Sehr geehrter Herr ...,

Auf die technische Einschätzung der Nichterweiterbarkeit des SuedOstLinks gehe ich wie folgt ein:

Grafik aus o.g. ABB-Dokument.

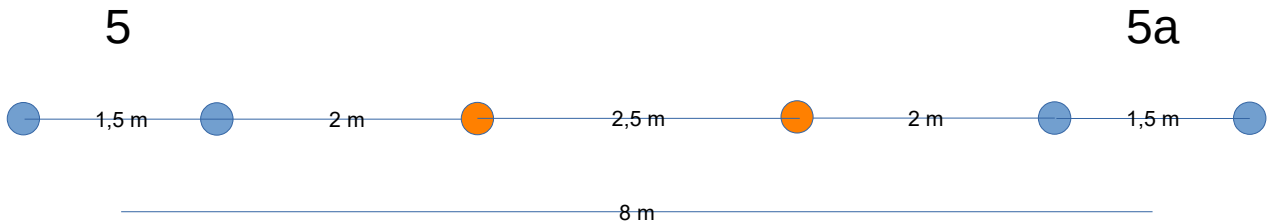
Verlegt werden Kabel mit einer Systemspannung von 525 kV und einem Querschnitt von 3.000 mm² Kupfer. Damit wäre nach [einem Dokument der renommierten Firma ABB](#) eine Leistung von maximal 2.500 MW übertragbar:

Es soll aber nur eine Leistung von 2.000 MW pro System übertragen werden. Die zulässige maximale Temperatur des Kabels von 70°C wird demnach nie erreicht. Der erforderliche Leiterabstand von 1,5 m wird durch Auslegungsberechnungen ermittelt. Wesentlicher Bestandteil dieser Berechnung ist die Wärmeleitfähigkeit des umgebenden Erdreiches.
